Opinia Nr 007626

z wyników przeprowadzonych oględzin - ekspertyzy urządzeń grzewczo-kominowych

w budynku przy ul. M-go Białopacka nr 62/12 w Wałbrzychu
dotycząca urządzeń grzewczo-kominowych używanych przez MZB Sp. z o.o.
BOFF & TMOJ

Opinia Nr 007627

Opis 07626 -

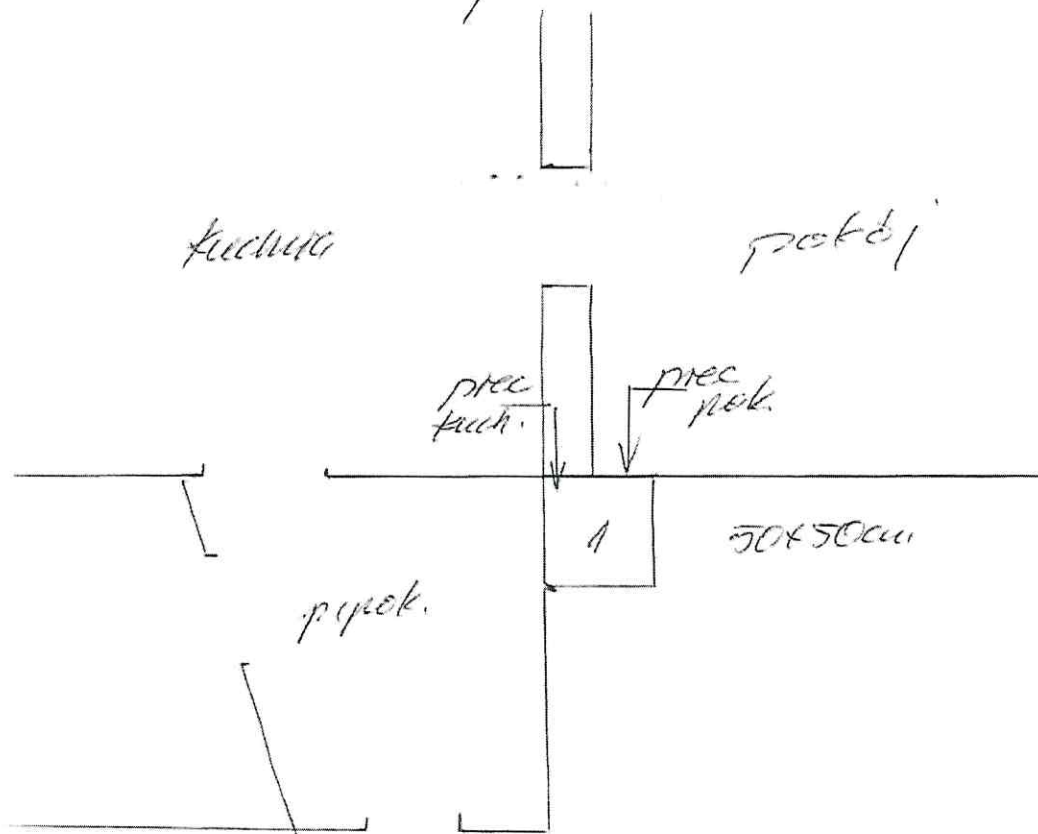
Prece kuchenny przenośny podłączyć tak
jak dotychczas do piecownicy m. f. o wym. 50x50 cm.
Prece grzewczy w pokoju podłączyć do
piecownicy m. f. o wym. 50x50 cm.

Wentylację wykonana zgodnie z projektem
w/g projektu.
Wady zapewnić dostęp powietrza z zewnątrz.

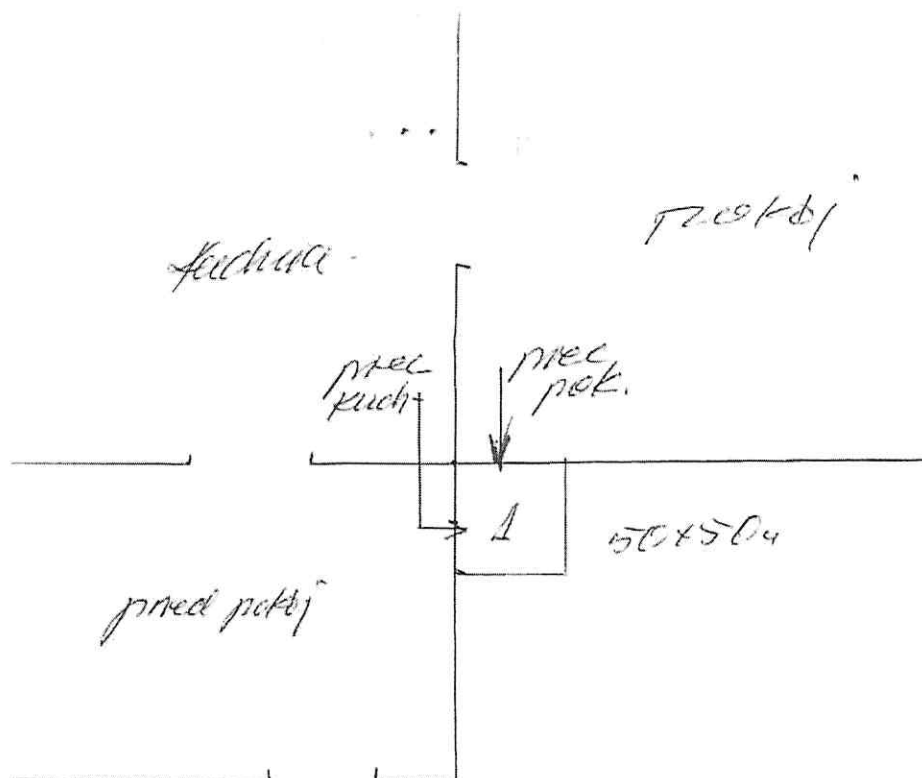
Przebieg grzewczy w kuchni podłączony umiarkowanie "Bertona" przez ścianę do komina nr 8 w przedpokoju.

Przebieg grzewczy w przedpokoju podłączony do kolumny nr 4 o wym. 50x70 cm.

Wentylacja wykonana grawitacyjna z kolumny wykonanej wg projektu.
Należy zabezpieczyć dopływ powietrza z zewnątrz.
